## 訓練計画説明に係る面談（5週間前）時の確認事項 説明時の資料一覧

### 訓練計画説明に係る面談（5週間前）時の確認事項

伊方発電所原子力防災訓練（2022年12月9日）の訓練計画について、「令和4年度 原子力事業者防災訓練の評価の進め方（2022年7月21日 原子力規制庁 緊急事案対策室）」に沿って説明する。

## 2022年度 四国電力伊方発電所 防災訓練（総合訓練）実施計画概要（案）

# ERC対応ブースレイアウト役割分担

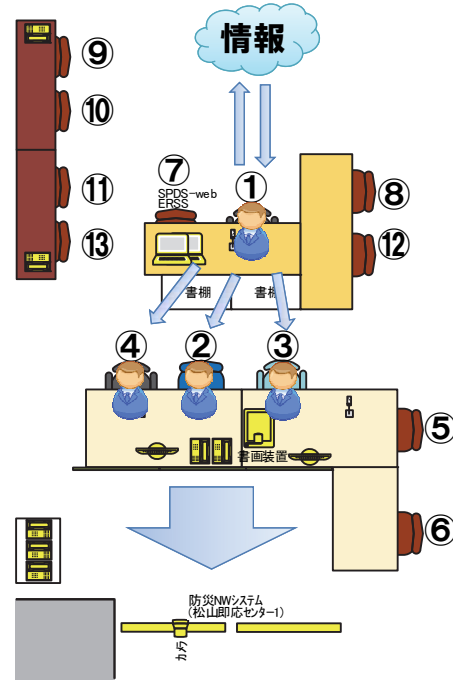
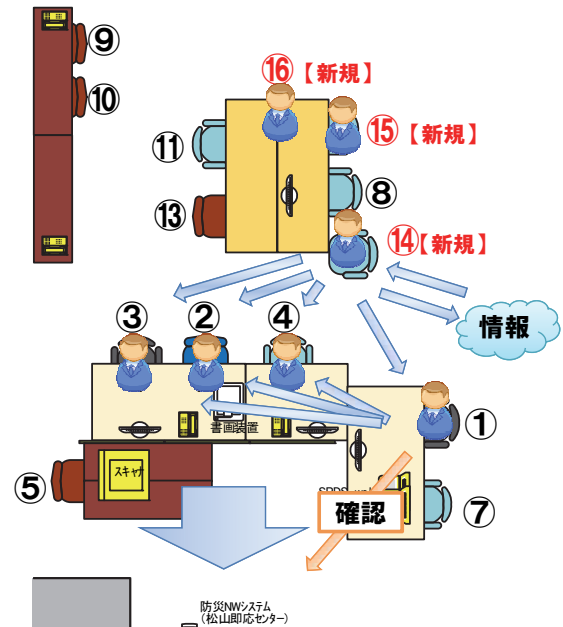
| ERC対応班総括がERCプラント班とERC対応班（スピーカー）のやりとりをしっかりと把握できる体制が必要 | ERC対応班の中に総括の情報整理を補助するアシスタント役を新たに配置し、総括の役割の一部（情報整理等）を担当させることにした。 |

ERC対応班の中に総括の情報整理を補助するアシスタント役を新たに配置し、総括の役割の一部（情報整理等）を担当させる。

ERC対応班総括のアシスタント役を設置し、あわせて各要員の役割、配置を見直した。詳細は次ページにて説明する。

| ERC対応における各要員の役割 |   |
|-----------------|---|
| ⑭               | 【新規】本部情報整理(情報連絡メモの内容確認、重複情報の排除等)(総括アシスタント)          |
| ⑮               | 【新規】伊方TV会議情報確認し、緊急情報を総括、アシスタントへ連携(スピーカー、イヤホンにて常時確認) |

体制変更にあわせて下記方針でレイアウトを変更

- ・総括の位置をスピーカーの背面から側面へ移動させ意思疎通を効率化
- ・ERC質問対応において各員との情報共有を合理化

# 改善後 情報フロー

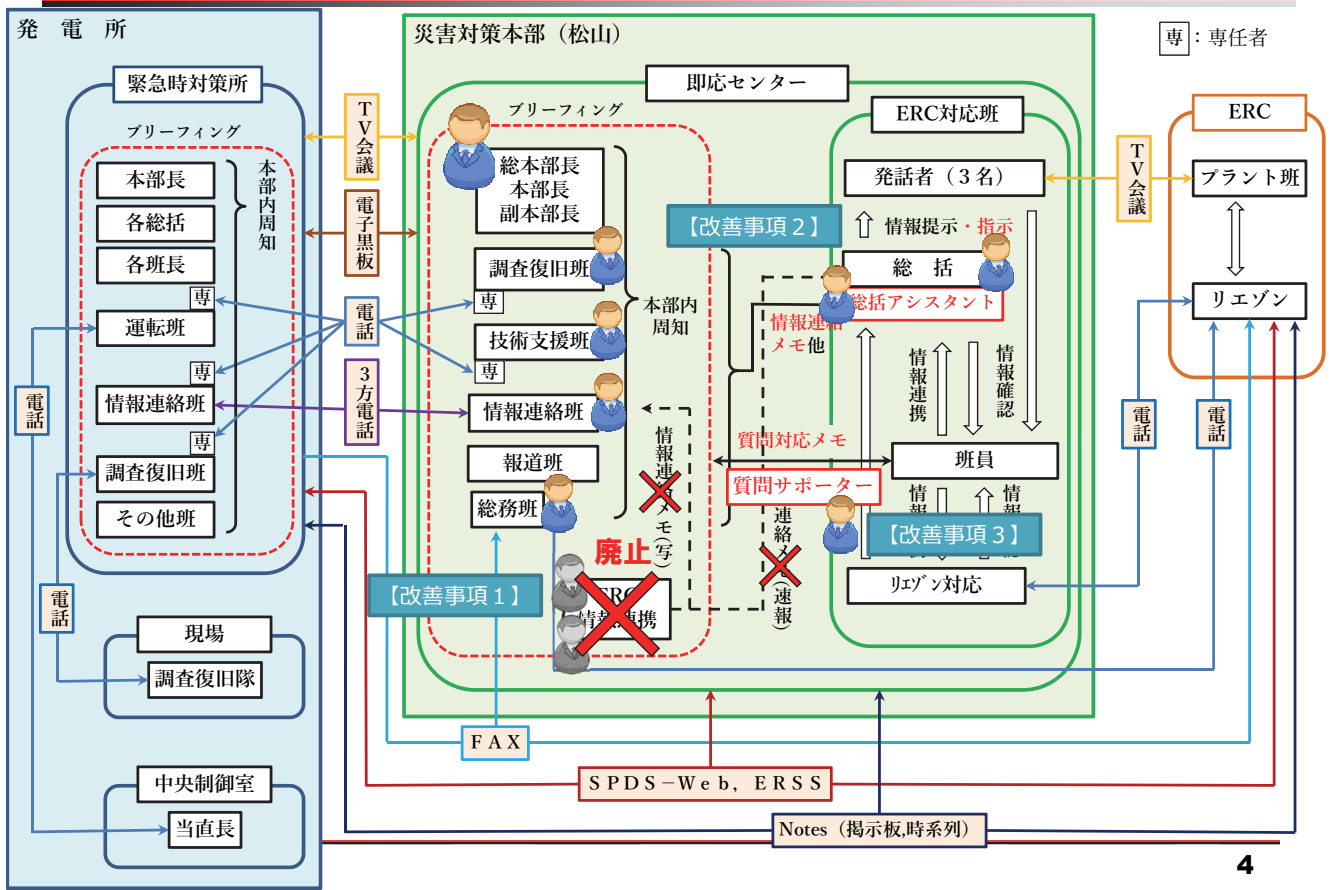
| 課題  | 改善点  |
|---|--|
| ERC対応班が必要としている情報（事象の状況、発生時間、今後の対応方針、戦略（EAL等を含む）決定の際の判断根拠）を連携できる仕組みが必要 | 緊急時対策所からの情報をERC対応班へ連携する際は、ERC対応班（スピーカー）が必要な情報（事象の状況、発生時間、今後の対応方針、戦略（EAL等を含む）決定の際の判断根拠）を満足していることを確認してから連携するよう、 <u>災害対策本部（松山）の各機能班の役割に追加し、教育を実施した。</u> |
| ERC対応班の疑問点を伊方担当箇所に正確に伝える仕組みが必要  | ERCプラント班とのやり取りを傍聴して正確に質問内容を把握し、必要に応じて <u>ERC質問メモの補足等を行うサポート役を新たに設置した。</u>  |

緊急時対策所からの情報は、その種別により各機能班の班長の責任でERC対応班へ連携する運用に変更した

ERC対応班が各機能班へ質問対応メモ（ERCプラント班の質問）を出す際に、メモの内容を補足する質問サポート役を1名選抜し、新たに配置した。サポート役はERCプラント班とERC対応班のやり取りを聞きながら、必要に応じてメモの内容（メモに書ききれなかったERCプラント班の真意、経緯等）を補足する。
